# 改善箇所説明図

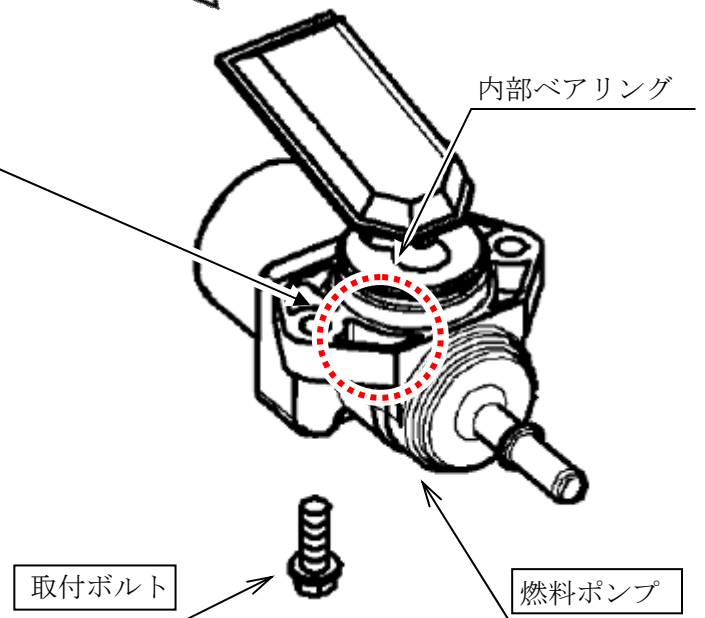
燃料ポンプにおいて、内部ベアリングの耐久性が不足しているため、ベアリングが磨耗する場合があります。円滑に作動しなくなるとともに、異音が発生するものがある。そのため、そのままの状態で使用を続けると、磨耗の進行に伴い、燃料吐出量が低下して、エンジン不調が発生し、最悪の場合、ベアリングが破損して燃料を吐出できなくなり、エンジンが停止して再始動できなくなるおそれがある。

全車両、燃料ポンプを対策品と交換し、取付ボルトを新品と交換する。

識別：外観で容易に識別できるため、特別な識別は行わない。
